Title - Sujet FIRE ALARM SYSTEM REPLACEMENT	
Solicitation No. - N° de l'invitation EP067-133136/A	Amendment No. - N° modif. 002
Client Reference No. - N° de référence du client 20133136	Date 2013-04-04
GETS Reference No. - N° de référence de SEAG PW-\$\$\$FG-355-62441	
File No. - N° de dossier fg355.EP067-133136	CCC No./N° CCC - FMS No./N° VME
Solicitation Closes - L'invitation prend fin at - à 02:00 PM on - le 2013-04-17	Time Zone Fuseau horaire Eastern Daylight Saving Time EDT
F.O.B. - F.A.B. Plant-Usine: <input type="checkbox"/> Destination: <input type="checkbox"/> Other-Autre: <input type="checkbox"/>	
Address Enquiries to: - Adresser toutes questions à: D'Aoust, Luc	Buyer Id - Id de l'acheteur fg355
Telephone No. - N° de téléphone (819) 956-6149 ()	FAX No. - N° de FAX (819) 956-3160
Destination - of Goods, Services, and Construction: Destination - des biens, services et construction: Place du Centre Tower 200 Promenade du Portage Gatineau Qc. K1A 0S5

ADDENDUM # 1

Public Works and Government Services Canada Real Property Branch	
Travaux publics et services gouvernementaux Canada Direction générale des biens immobiliers	
Contractor to verify all dimensions & conditions on sit

Drawing no. CE-03 (E203)	
No. du dessin

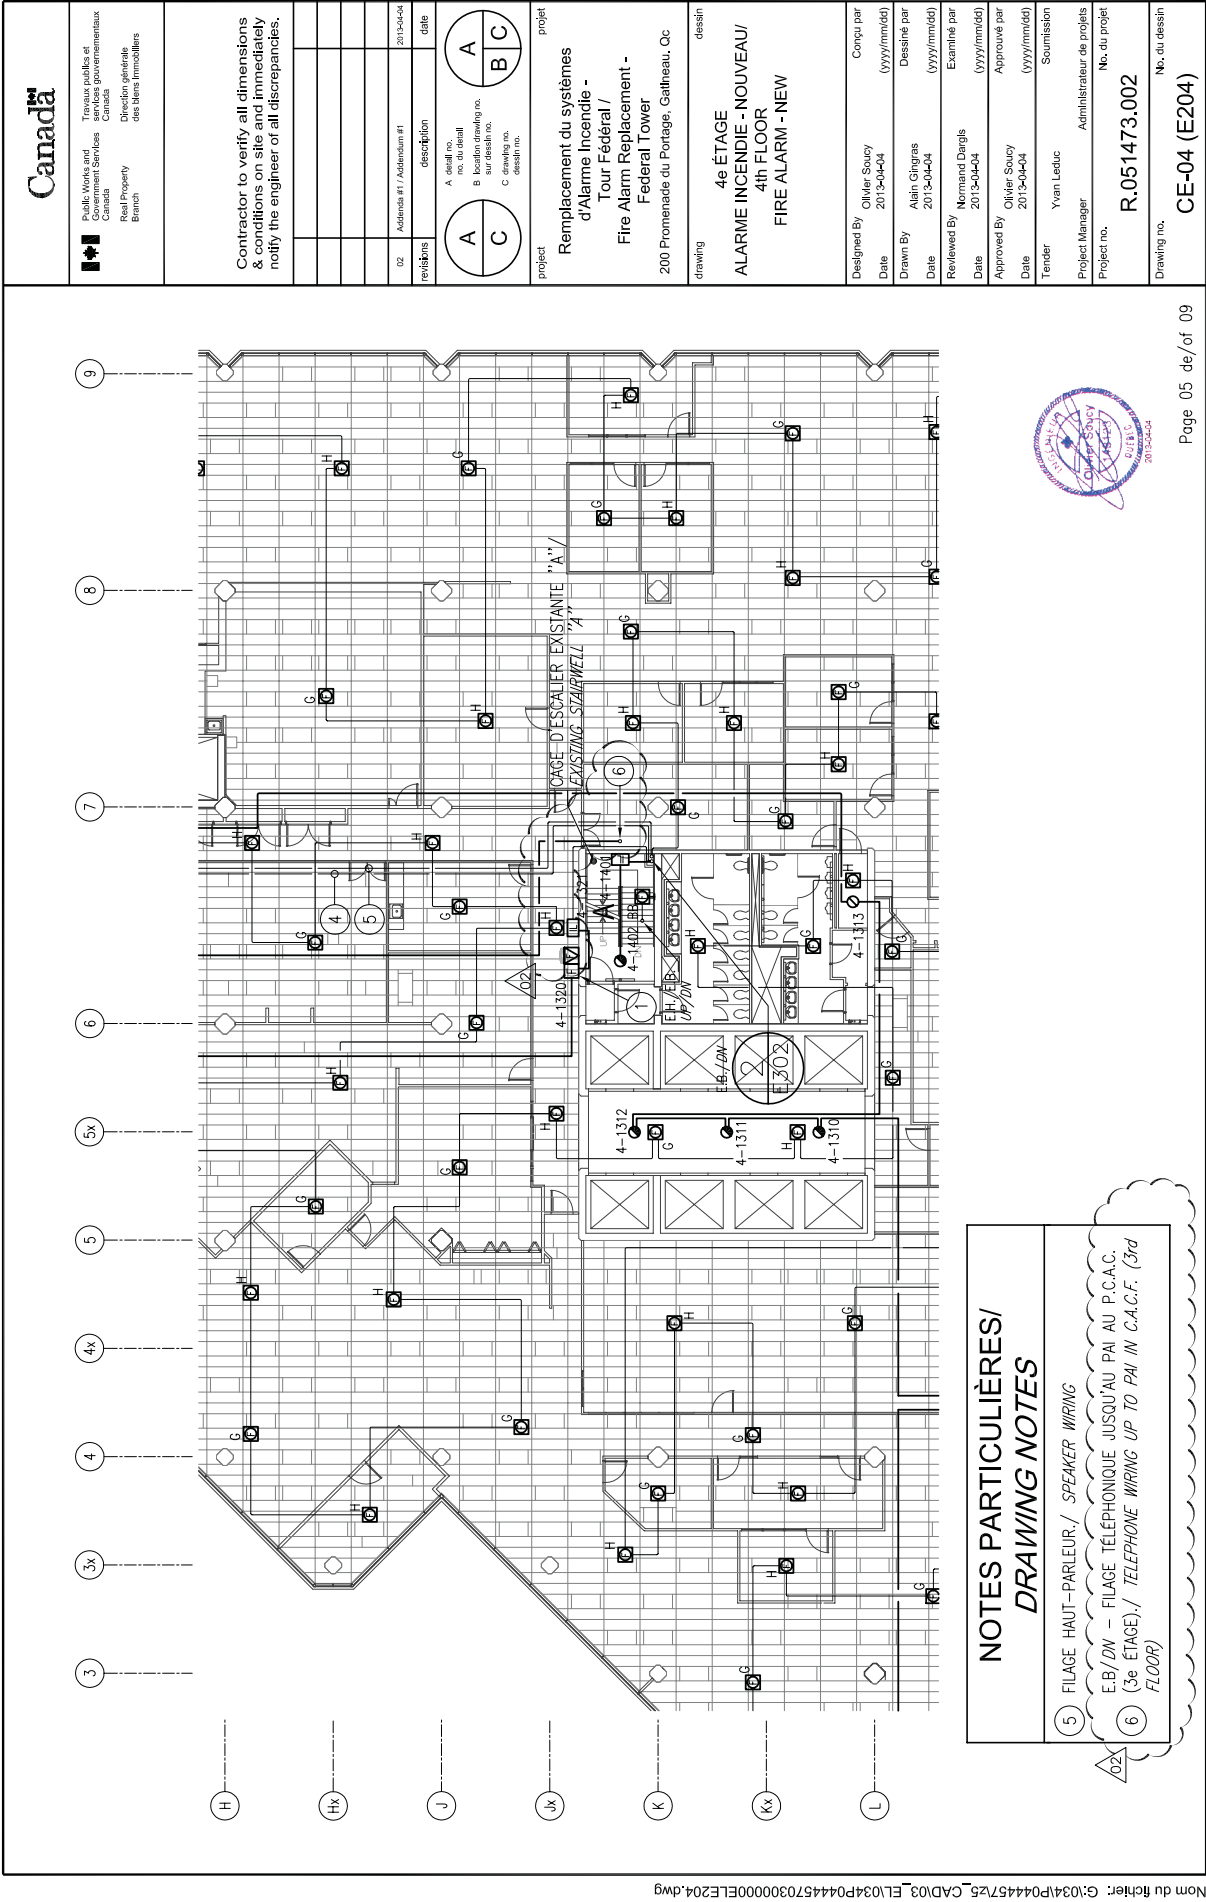
1. Adjustments to the telephone system wiring, in coordination with drawing E303.
 2. Removal of drawing note 8.
3. E203 - 3rd Floor - Fire Alarm - New \ **Refer to sketch CE-03**

1. Adjustments to the telephone system wiring, in coordination with drawing E303.
4. E204 - 4th Floor - Fire Alarm - New \ **Refer to sketch CE-04**
 1. Adjustments to the telephone system wiring, in coordination with drawing E303.
